Commissione Tecnica di Verifica dell'Impatto Ambientale - VIA e VAS

Parere n. 2120 del 08/07/2016

Progetto:	<p>VARIANTE ex. Art. 169 Dlgs n. 163/2006</p> <p><i>Collegamento Orte - Falconara con la linea Adriatica - Nodo di Falconara. 1° lotto funzionale. Progetto definitivo. Variante viadotto "Esino" per risoluzione interferenze.</i></p> <p>IDVIP: 3287.</p>
Proponente:	RETE FERROVIARIA ITALIANA S.P.A.

Figura 5 Stralcio di profili longitudinali soluzione proposta in variante

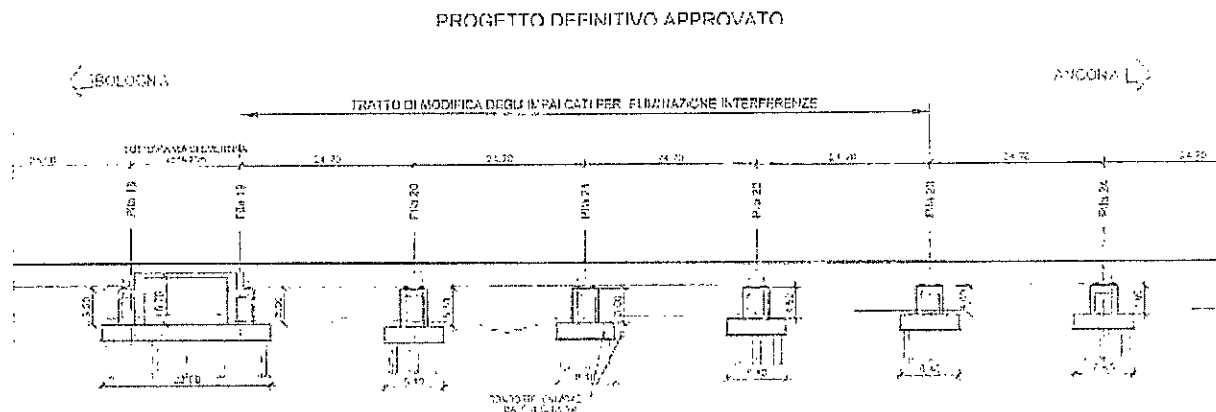
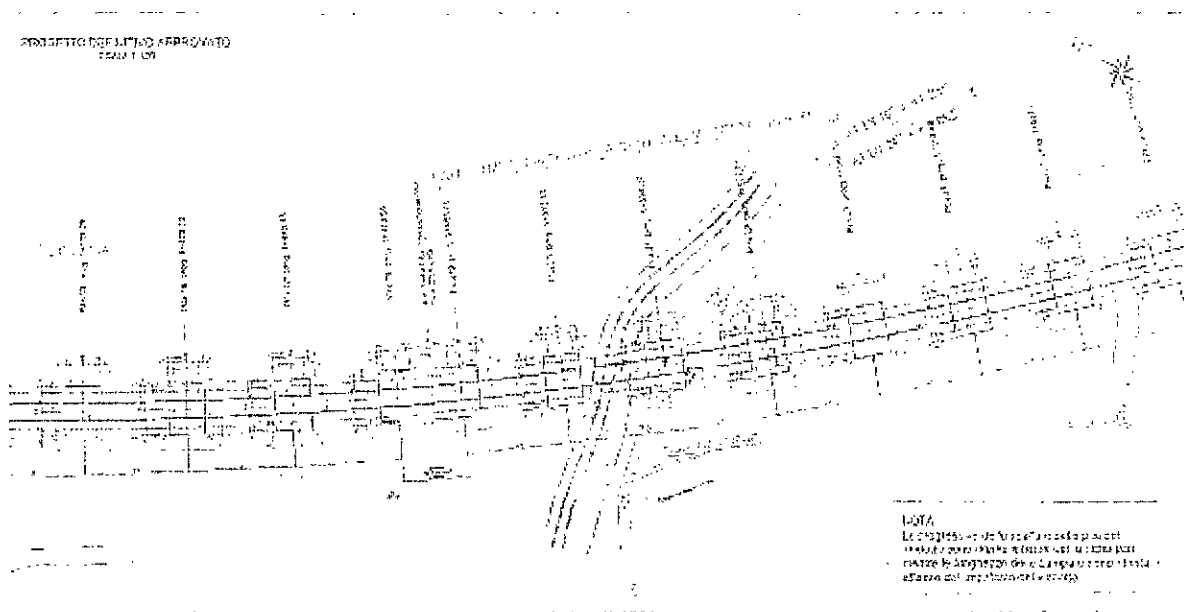
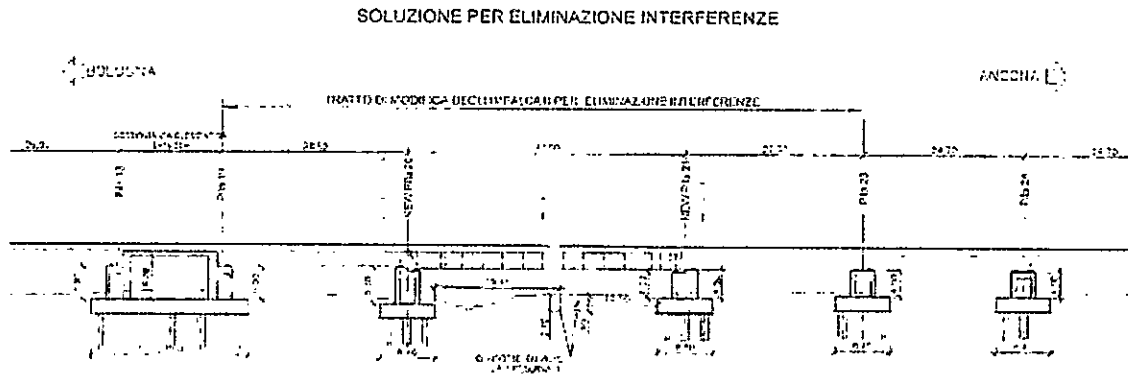
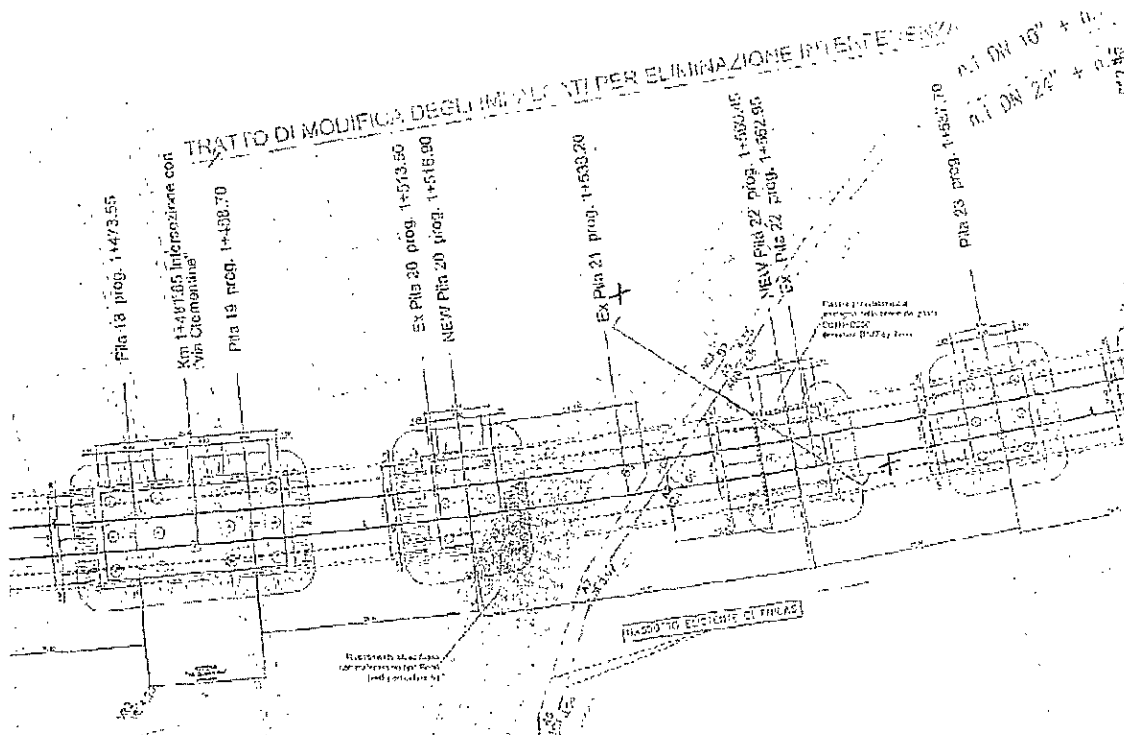
Per superare l'interferenza della pila n. 21 del viadotto "Esino", posta alla progressiva pk 1+538,20, con il gasdotto, il Proponente ha proposto la modifica del progetto definitivo approvato, relativamente alla posizione delle pile del viadotto; in particolare l'intervento interessa il tratto compreso tra la pila n.19, posta alla pk 1+488,70 di progetto, e la pila n. 23, posta alla pk 1+587,70 di progetto.

L'intervento consiste nel suddividere il tratto di viadotto tra la pila n. 19 e la pila n. 23 in 3 campate (al posto delle 4 presentate nel progetto definitivo approvato).

Tali modifiche prevedono l'eliminazione della pila n. 21 del viadotto e il riposizionamento delle pile n. 20 e n. 22, mantenendo invariata l'impronta dell'opera, con conseguente modifica della lunghezza degli impalcati previsti tra le pile n. 19 e n. 23 del viadotto "Esino".

La variazione proposta comporta l'adozione di una campata con struttura mista da 43 m di interasse tra le pile 20 e 22, analoga alla campata prevista tra le pile 44 e 45, e per le due campate adiacenti (tra le pile 19 e 20 e tra le pile 22 e 23) un impalcato a cassoncini analogo a quello standard del Viadotto "Esino", varato sull'interasse tra le pile di 28,50 m rispetto ai 25 m della campata standard.

Nell'elaborato "Planimetria di raffronto tra la variante in progetto e la soluzione prevista nel progetto definitivo approvato, con individuazione del tratto interessato dalla variante" RFI riporta che la variazione in esame interessa l'opera esclusivamente nel tratto compreso tra le pile n. 19 (pk 1+488,70) e la pila n. 23 (pk 1+587,70). Come rilevato dagli stralci di profilo sopra riportato, i quattro impalcati, di interesse tra le pile di 24,70 m ciascuno (lunghezza totale 98,8 m) nel progetto in variante verrebbero sostituiti da tre impalcati:

- quello tra le pile 19 e 20 di interasse 28,50 m;
- quello tra le pile 20 e 22 di interasse 43 m;
- quello tra le pile 22 e 23 di interasse 27,30m.

Per il primo impalcato, data la lunghezza dell'interasse di 28,50 m, maggiore rispetto ai 25 m dello standard calcolato nel progetto definitivo, RFI ha inoltrato un elaborato di verifica della nuova situazione statica.

In luogo dei due impalcati a c.a.p. a 4 cassoncini previsti tra la pila n. 20 e la pila n. 22., di lunghezza pari a 24,70 m ciascuno, la soluzione prospettata prevede la realizzazione di un unico impalcato in acciaio di lunghezza pari a 43,00 m.

Con la soluzione proposta per risolvere l'interferenza con il gasdotto la fondazione della pila più vicina si troverebbe ad oltre 12 m di distanza dal gasdotto; detta soluzione, inoltre, eviterebbe la deviazione del fosso esistente (necessaria invece con l'assetto delle pile previste come da Progetto Definitivo approvato), e

l'intervento si limiterebbe ad un rivestimento dell'alveo con materassi tipo Reno nel tratto contiguo alla nuova posizione della pila n. 20.

VALUTATO che, in merito alle opere proposte in variante, le soluzioni proposte, ritenute dal Proponente necessarie per superare le interferenze rilevate con il gasdotto di proprietà di ENI S.p.A., per il quale è stata manifestata la relativa inamovibilità e che riveste importanza strategica a livello nazionale, non introducono elementi in contrasto con le valutazioni ambientali contenute nei Decreti CIPE relativi all'infrastruttura in esame; la soluzione proposta, inoltre, non altera sostanzialmente l'assetto dei luoghi coinvolti nello sviluppo dell'infrastruttura.

Dal punto di vista ambientale, le soluzioni di variante si inseriscono in modo coerente al resto del progetto nel contesto ambientale e paesaggistico, e non introducono azioni sostanziali aggiuntive sull'impatto globale nell'ambiente; in particolare, la riduzione da 4 a 3 campate può migliorare l'inserimento nel territorio attraversato, riducendo anche l'impatto ambientale dell'opera rispetto a quanto previsto nel Progetto Definitivo. Con questa soluzione, inoltre, la deviazione del fosso esistente non sarebbe più necessaria (come invece previsto nel Progetto Definitivo approvato), e l'intervento si limiterebbe ad un rivestimento dell'alveo con materassi tipo Reno nel tratto contiguo alla nuova posizione della pila n. 20;

VALUTATO che per effetto di quanto esposto in precedenza, per quanto riguarda le condizioni di cui al comma 3 dell'art. 169 del D.Lgs.n.163/2006, la variante proposta non assume rilievo sotto l'aspetto localizzativo, né comporta altre sostanziali modificazioni rispetto al progetto definitivo approvato;

sussistono le condizioni di cui al comma 3 dello stesso art. 169 perché sia approvata direttamente dal Soggetto Aggiudicatore la proposta di variante relativa al progetto "Collegamento Orte - Falconara con la linea Adriatica - Nodo di Falconara. 1° lotto funzionale. Progetto definitivo. Variante viadotto "Esino" per risoluzione interferenze".
